工程指示 / 要求簡箋(E.I.)

工程指示編號：EI / 1132 / 19 修改版次：A

工程名稱：觀塘裕民坊

工程項目：走廊窗 / 維修窗拉手樣辦 (上辦用)

附圖 A

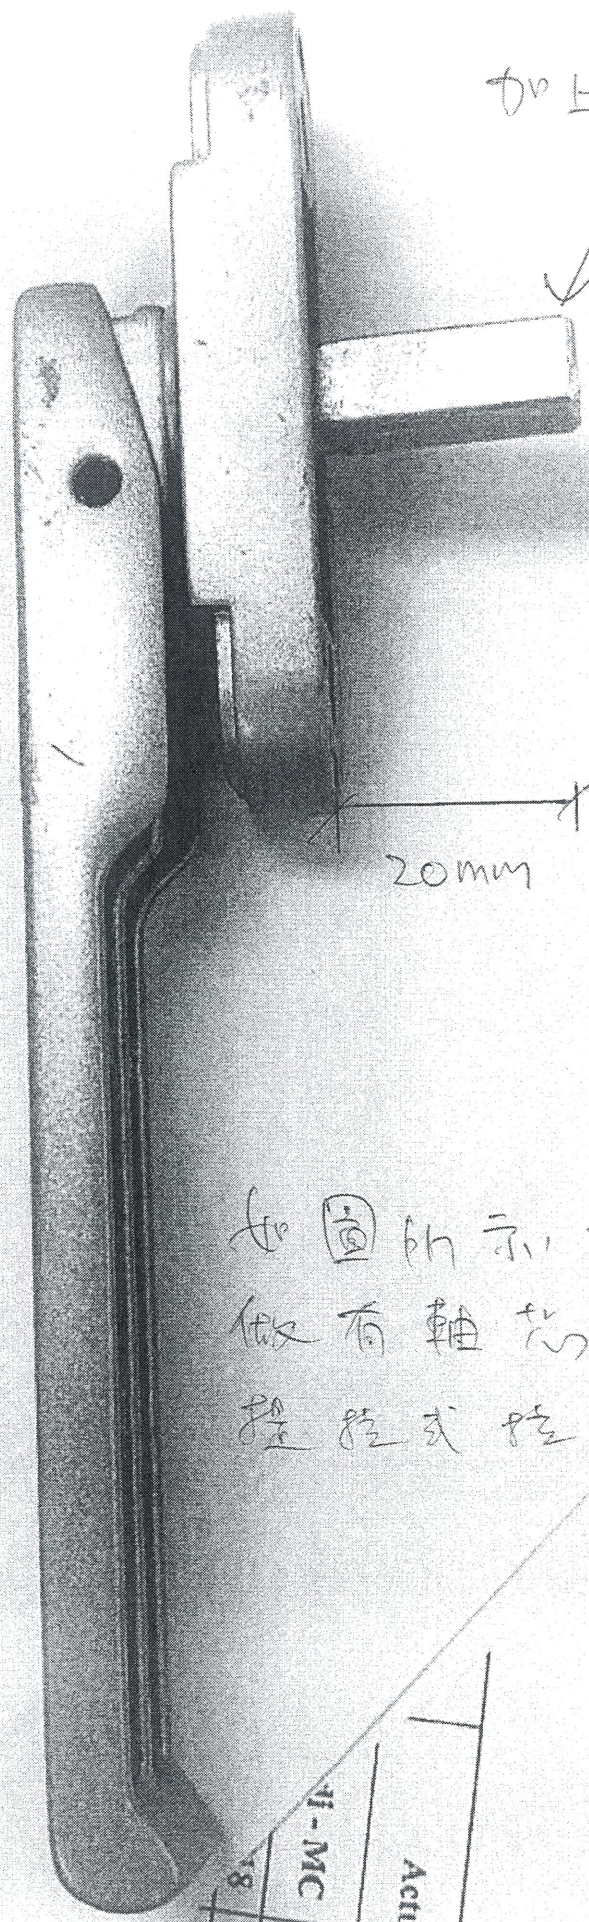
1. 東城提拉式拉手(維修窗用), 但須改成有軸芯款(參考附圖 A, 軸芯長度為 20mm), 拉手的鎖盒為東城 2035B 單向鎖身。顏色: EC-DG-S332054(3 塗)

加上此軸芯

20mm

如圖所示現須定
做有軸芯款的
握控式控手
